# 直管2重管蒸気発生器のNa・水反応防止の考え方と水リーク時の影響緩和

一方、伝熱管の健全性を担保する方策として、定期検査時に内外管全数検査を計画し、大規模な伝熱管からのナトリウム中へのリークを設計基準外事象とできる設計を指向している。二重管は検査性能面で単管に比べて課題が多く、水リークの検出性能、二重管の密着性の誤差も考慮した伝熱管設計の経済性、等を検討した上、安全性の裕度をどの程度確保することが合理的であるか、二重管と単管との総合的な比較を行い、二重管の採用の可否を判断すべきである。

「高速増殖炉サイクルの実用化戦略調査研究フェーズⅡ最終報告書」においては、2ループ化（原子炉から熱を取り出す冷却系統を2系統にすること）し、機器・配管の物量や原子炉建屋全体の体積などを抑える設計が提案されている。この際、1系統から取り出すことが必要な熱量が大きくなることから、配管を大口径化（もんじゅの約1.5倍以上）するとともに、配管内を流れるナトリウムの流速をこれまでより速くする（もんじゅの約1.5倍～3倍近く）ことが提案されている。

# 原子炉容器上部プレナム流動適正化(ガス巻き込み防止)

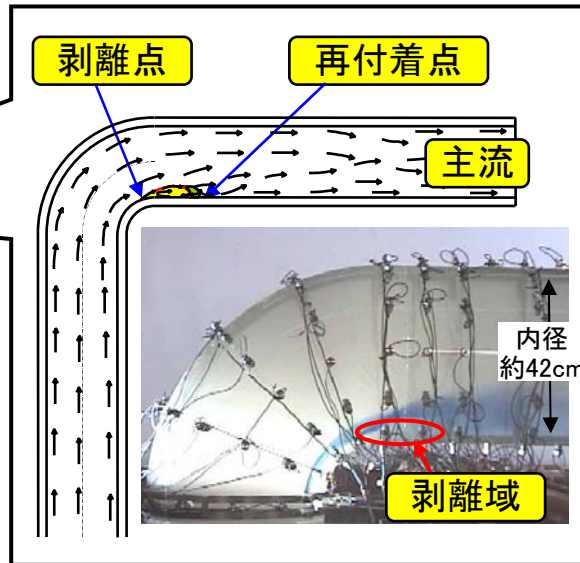
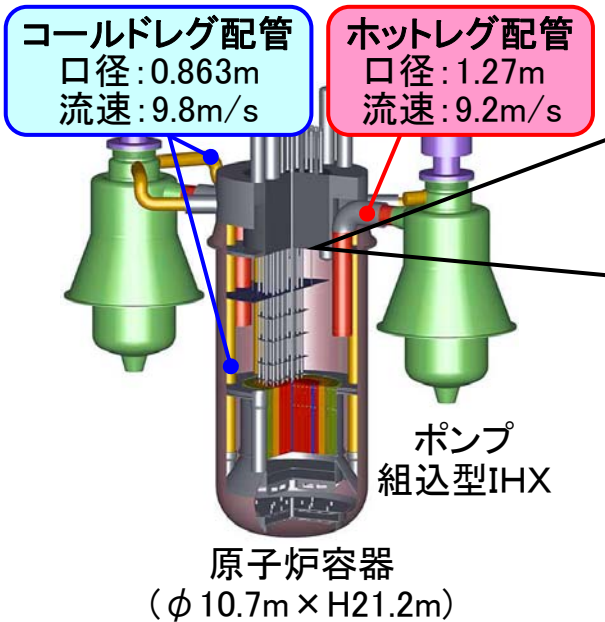
これに加え、原子炉出力に比較して相対的に原子炉容器の系統をコンパクトにしていることから、原子炉容器上部プレナム内のナトリウムの流速が速くなり、原子炉容器内のナトリウム表面から渦となってカバーガスを巻き込む（カバーガス巻き込み）可能性が想定される。界面で巻き込んだガスが、炉心冷却材の主流に入り、炉心燃料内を通過すれば、正の反応度効果や燃料ピンの冷却効果の阻害が懸念される。このため、原子炉容器内でガス巻き込みを防止するために、二重ディッププレートという整流効果を持つ構造物を上部プレナム部に設置し、ガス巻き込みを抑制する方策を提案している。しかし、反応度の上昇は原子炉に重大な影響を与える可能性があることから、ガス巻き込みが工学的に十分抑制できるものとなり、安全性に関し、十分な検討が必要である。

# 高流速・大口徑配管内流動

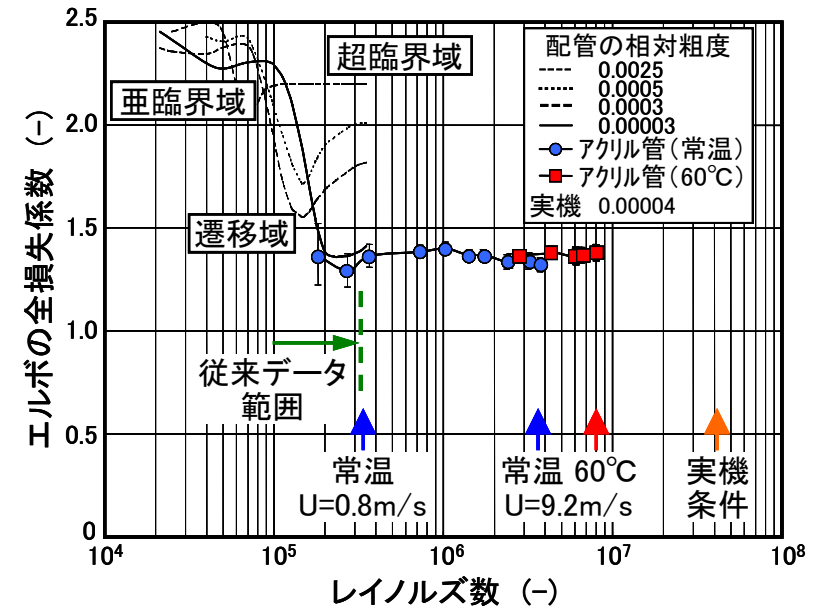
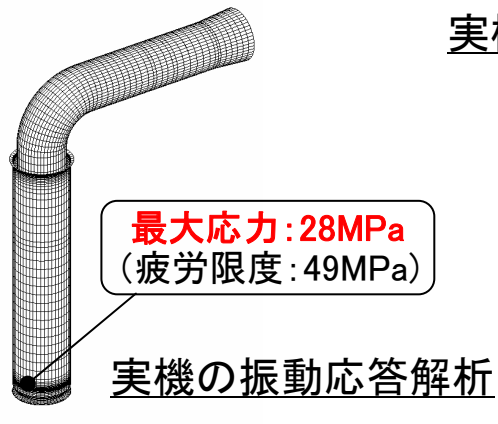
しかしながら、振動特性について実機に近い条件での確認が必要であること、キャビテーション（発泡現象）やエロージョン（流れによる配管材料の減肉現象）などの流動特性について確認が必要であること、が指摘される。また、大口径のわりに管厚が薄い配管であり、製作性や配管支持のあり方について検討を要する。研究開発にあたっては、これらの点に配慮することが求められる。

## IHX伝熱管摩耗防止

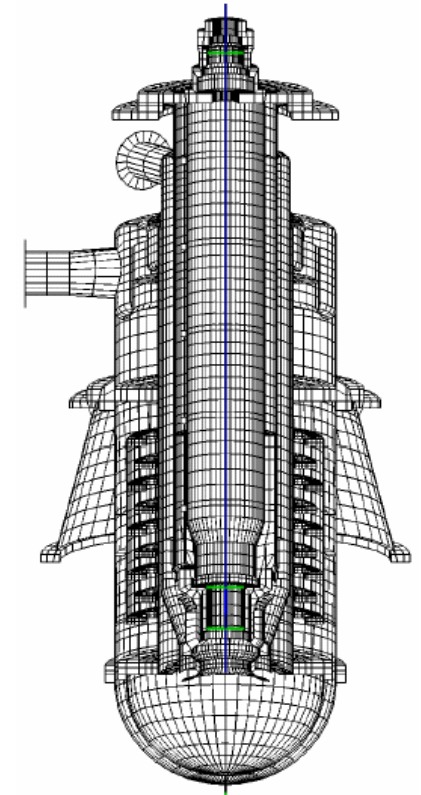
しかしながら、従来、高速回転機器である主循環ポンプについては振動を防止するために剛な構造設計がなされ、また、熱交換器については伝熱管部分が薄肉の材料を使用し振動に弱いため振動の発生源から分離した設計としている。主循環ポンプ組み込み型中間熱交換器の設計においては、この相矛盾する設計の要求を一体の機器に持ち込むという点でこれまでにない革新的なものである。このため、両機器の合体に伴い要求される構造健全性判断条件、運転時の制限条件、等の新たな設計制限条件を把握したうえで、十分な試験や解析評価を行う必要がある。

# ポンプ組込IHXの検査性について

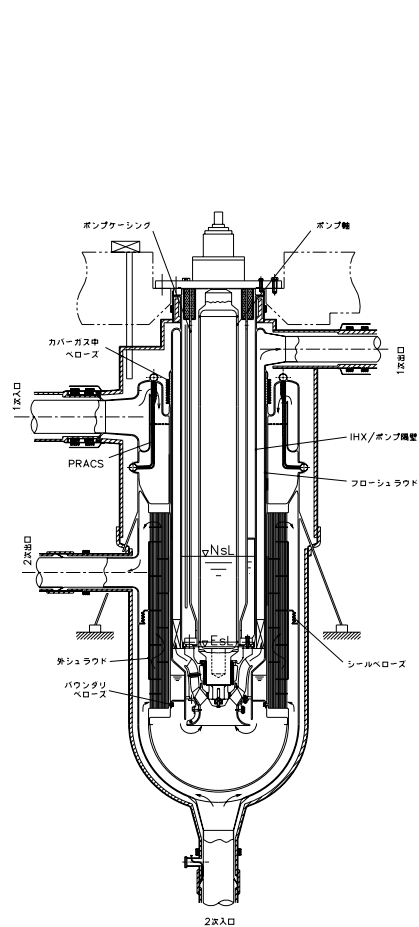
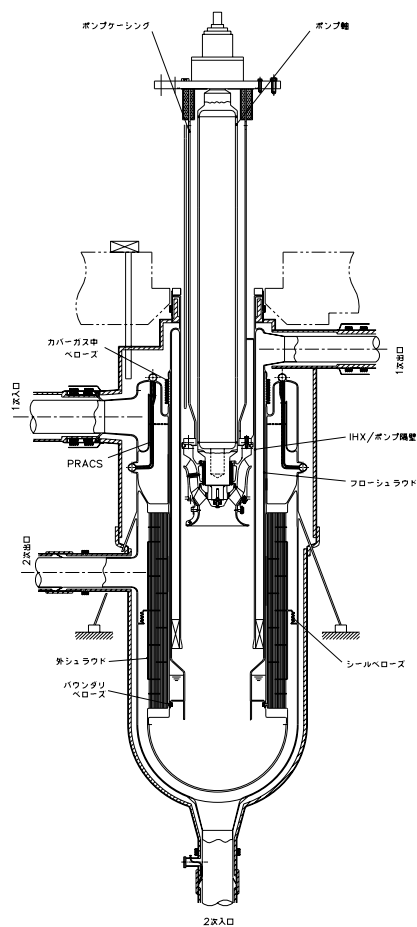
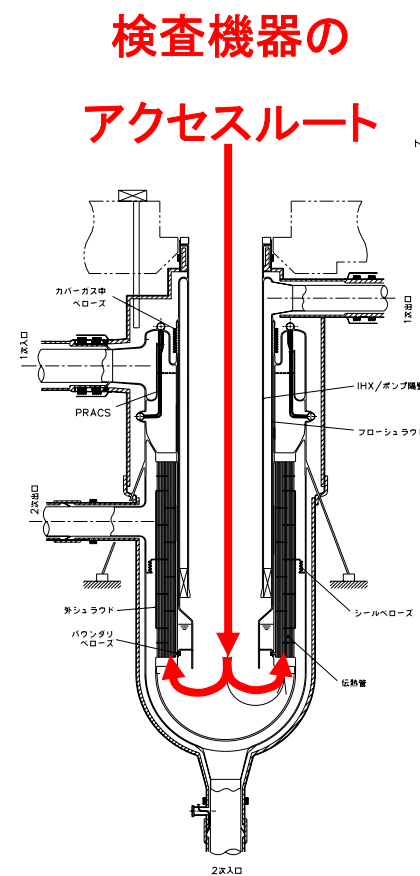
機器を実用化する際には、検査性も重要な要素である。特に、主循環ポンプ組み込み型中間熱交換器はこれまでにない革新的な技術であり、また、原子炉の一次系を構成する重要な機器であることから、検査性に関しても十分な配慮をした開発を行う必要がある。

40kg/h 規模の大容量遠心抽出器概念

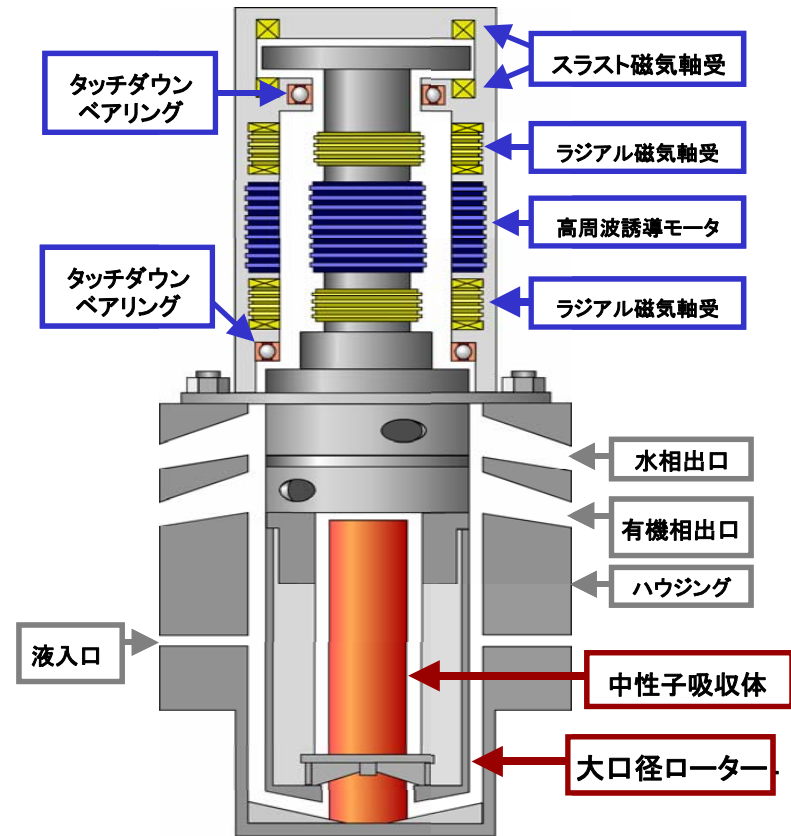
高速増殖炉サイクルの実用化戦略調査研究フェーズⅡにおいては、ロータ部の直径が8cm相当の遠心抽出器による試験を行っている。一方、さらに遠心抽出器を大型化する場合を想定し、安全性の観点からロータ部の内側に中性子吸収体を挿入することが提案されており、ロータ部の内側に中性子吸収体を挿入した場合の吸い込み部分への影

響については、慎重に検討する必要がある。
